500kV恵那分岐線（仮称）新設 環境影響評価準備書要約書

名称：500kV恵那分岐線（仮称）新設
 （以下、「500kV恵那分岐線（仮称）」は「恵那分岐線」と表示する。）
 種類：電気工作物の建設 電線路の設置（電圧25万V以上）
 （岐阜県環境影響評価条例 対象事業）

第一次住民等意見書・第一次知事意見書の意見及び事業者の見解

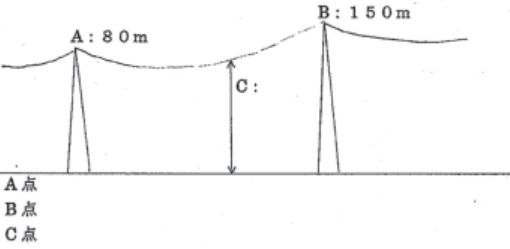
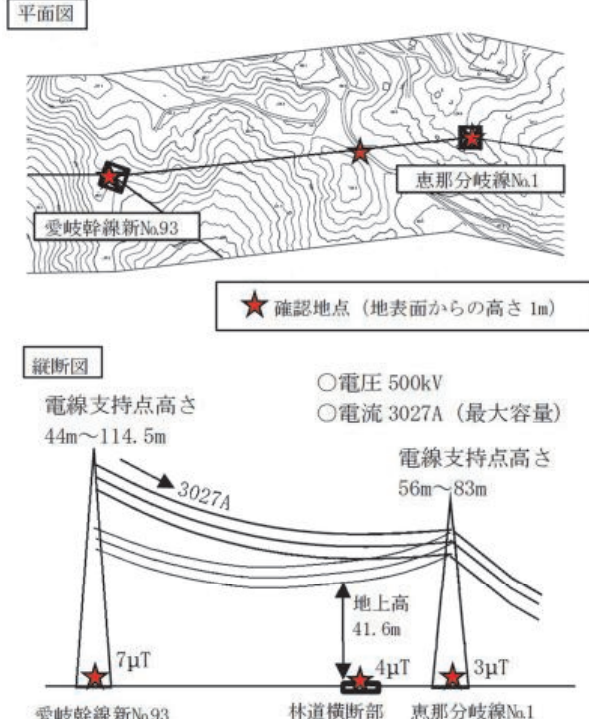
<p>◎架線する全区間における電磁波の状況を図に従って、電圧、電流量を設定して示して下さい。</p> 	<p>◇恵那分岐線に最大容量を流した場合、下図に示す愛岐幹線新No.93 鉄塔及び恵那分岐線No.1 鉄塔の地上部、また新設する区間のうち人の立入が比較的多い地点である林道横断部の 3 地点 (地表面からの高さ 1m) において、法令 (※2) で定める $200\mu\text{T}$ (2000 シガウス) よりも十分低い値であることを計算にて確認しています。</p> 
	<p>◎騒音について、架線から発生する低周波音について、気温と風速に従ったデータを示して下さい。これまでに測定したものでも良い。</p>	<p>◇送電線から発生する音としては、樹木や建物などに強い風が当たると音がする (風切音など) のと同じように、電線や鉄塔に強い風が当たると音が発生します。発生する音については、風の強さ・風向き・周囲の地形・現地の暗騒音の状況により周波数や大きさが異なり、正確な値をお示しすることはできませんが、今回の事業については、至近の民家から約 300m 離れていることから送電線から発生する音の生活環境への影響はないと判断しております。</p>
